Træsnit af Kedel
I
Løst. Litra B.

København, Desember 1909.
775 i 8 Dele a 96,9
De Danske Statsbaner.
Direktøren for Maskinafdelingen

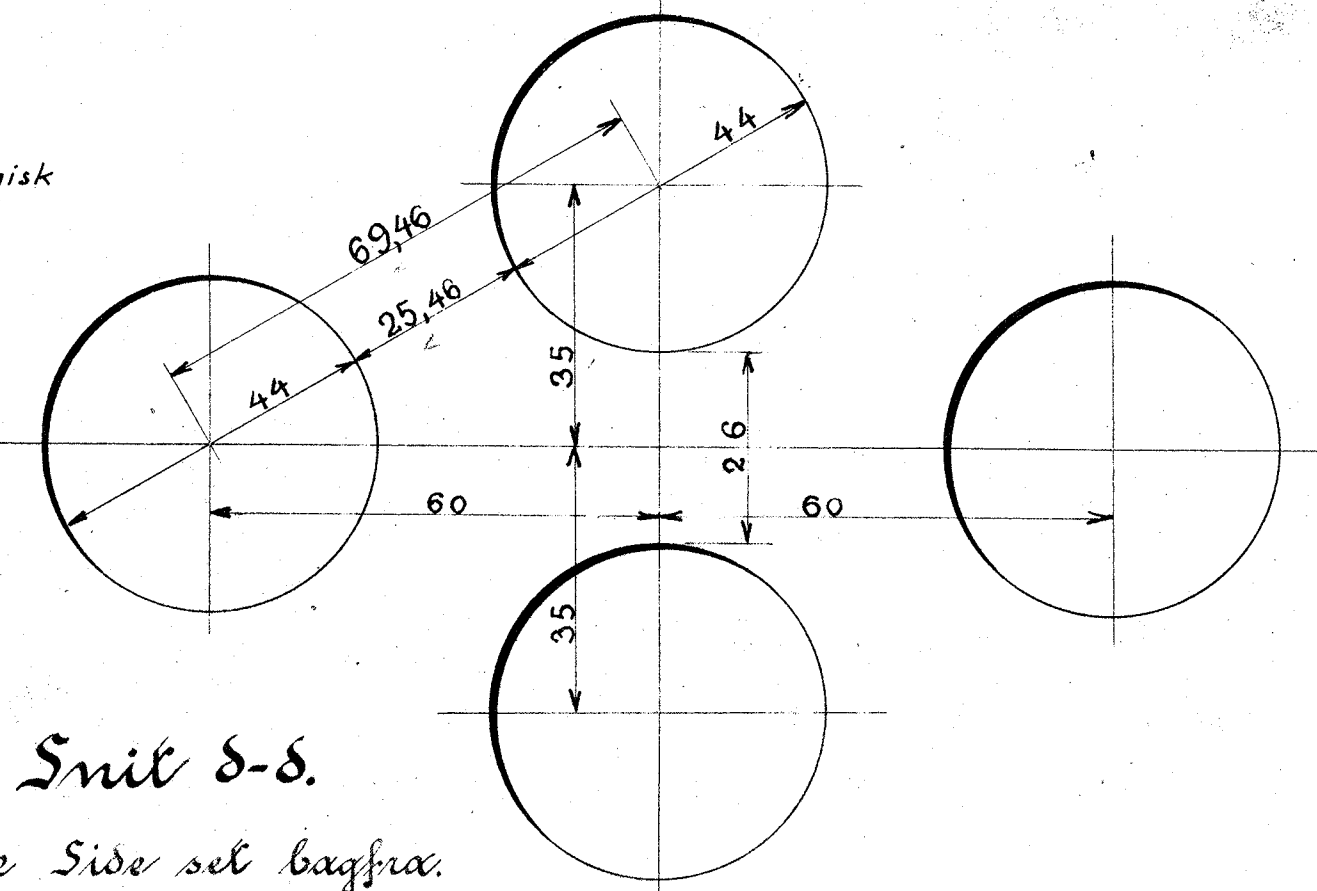
Forandringer.	Dato	Mærke
Bemærkn. for Hul til Spildedamprør indf.	15/11-43	JM.

Ved Nyfremstilling: Dette Hul udføres ikke
Nagler og Vinkler som i venstre Side.
Ved S-Reparation: Dette Hul lukkes med en konisk
Gevindprop som rager 5mm ud paa begge Sider og
elektr. svejses. Støtterne mejsles af og elektr. svejses.
Ved L-Reparation: Røret lukkes med en 20mm.
Flange og pakkes idet den løse, skæve Flange af-
stikkes 30 mm.
